福島第一原発1号機では、地震動で非常用復水器系の配管が破損

17:50 原子炉建屋内放射線レベルの上昇を直視せよ

2011.9.3 美浜の会

(東電5月23日付報告別紙 図3. 1. 1及び図3. 1. 3より)

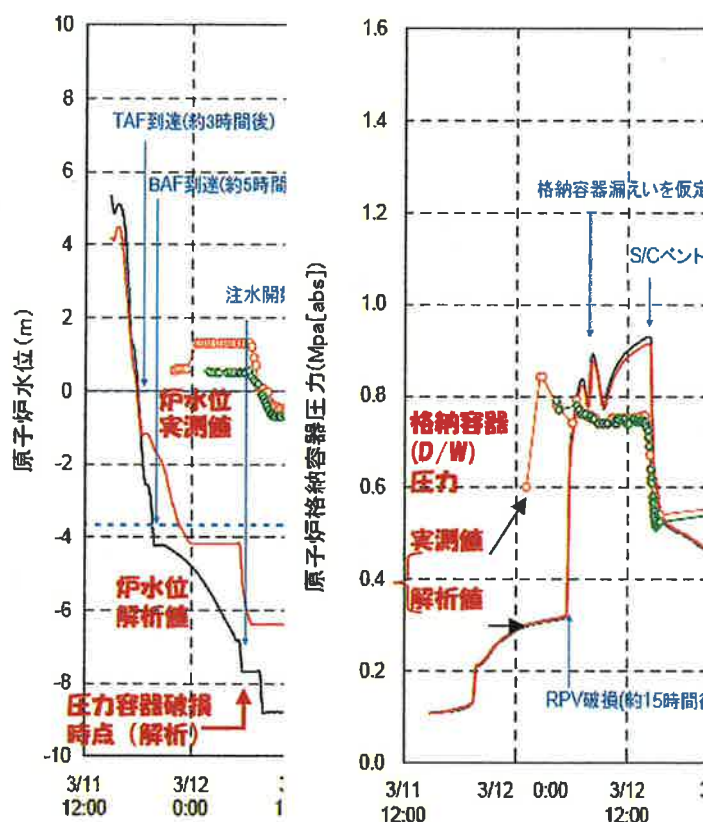
東電は5月23日付報告書で1号機の原子炉圧力容器の破損シナリオを描いている。その解析の結果では、次の左側図のように、原子炉水位の解析値（実線）が非常に急速に落ちている。その値は実測値とひどくかけ離れているが、これは実測値の方に問題があると見なしている。もう一つ、格納容器圧力の解析値は、12日午前6時頃のRPV（原子炉圧力容器）破損によって急

速に上昇するが、実測値はより早期に高い値を示している（右図）。つまり解析結果は事実を説明していない。

この解析の欠陥について、東電の報告書別紙-1-9頁の「3. 1. 2 解析結果」では次のように認めている。

「なお、事象初期において格納容器圧力は解析より高い圧力が計測されているが、例えば、炉心損傷初期に炉内の計装配管が損傷し格納容器内へ蒸気が流出した、もしくは、主蒸気系において使用されているガスケットのシール機能が高温になることで喪失するなど、何からの原子炉圧力容器から蒸気が放出される状況が発生した等が考えられるが、現時点では計測器の問題なのかどうかも含め、原因は分かっていない」（下線は引用者）。同じ記述が IAEA への報告書添付Ⅳ-1 にもある。

結局、東電の解析では、格納容器圧力の挙動を説明できないことを、東電自身が認めているのである。

(保安院6月6日付報告 6頁目の図より)

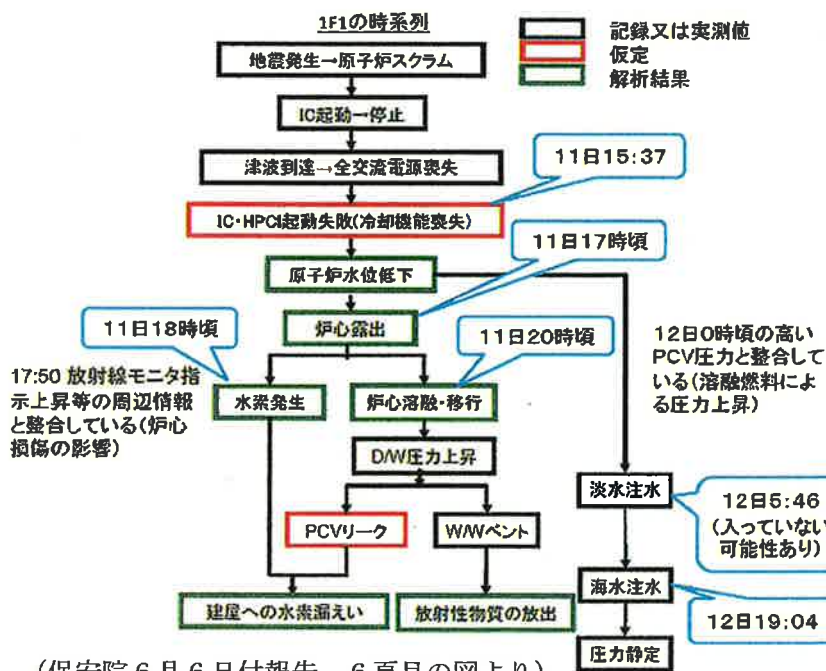
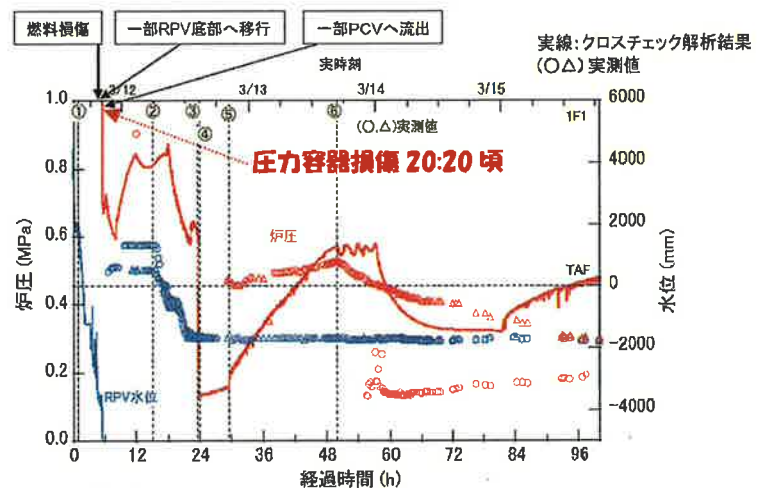
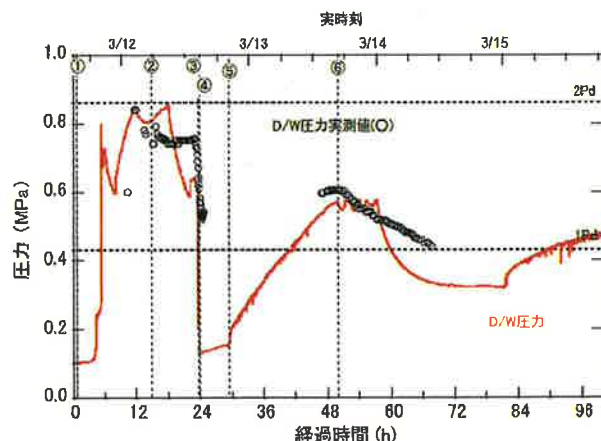
・「事象進展としては、タービン建屋内で放射線量が上昇等の情報がある11日23時よりも前に原子炉圧力容器が破損し、格納容器圧力・温度が大きく上昇したために格納容

器からの漏えいが発生していたものと推定される」。つまり、前記「松の廊下」での放射能検出の事実に合わせてようとしている。

・「同様に、中央制御室ホワイトボードに記載されていた11日17時50分放射線モニタ指示上昇（外側のエアロック入ったところ）等の情報についても、その頃には炉心損傷に至る状況であったものと推定される」。これも前記のIC組撤収の原因となった放射線モニタ指示上昇を重視する内容で、前頁の図内にも、「17:50 放射線モニタ指示上昇等の周辺情報と整合している（炉心損傷の影響）」と書かれている。しかし、圧力容器が損傷していないこの時期に、仮に炉心損傷が進んでいたとしても、なぜ、どのルートから放射能が「外側エアロックを入ったところ」に漏出てきたのか、まったく不可解なままである。

クロスチェック解析の右図（上側）より、炉圧が急激に下がっている時刻は11日20:20頃であり、このとき圧力容器が損傷したとされて「一部PCV（格納容器）へ流出」と書かれている。仮にこれを認めるとしても、右図（下側）で②PCVリーク（仮定）が起こるのは3月12日6:00頃と読みとれる。つまり格納容器から外にリークが起こるのは12日の朝となっている。

結局、11日の「17:50 放射線モニタ指示上昇等」と「周辺情報」との間に整合性があるなどとはとても言える解析結果ではない。無理して崩壊熱を高め、原子炉圧力容器の破損時期を早めても、なお、格納容器外での早期の放射能検出という事実を説明することはできなかったのである。
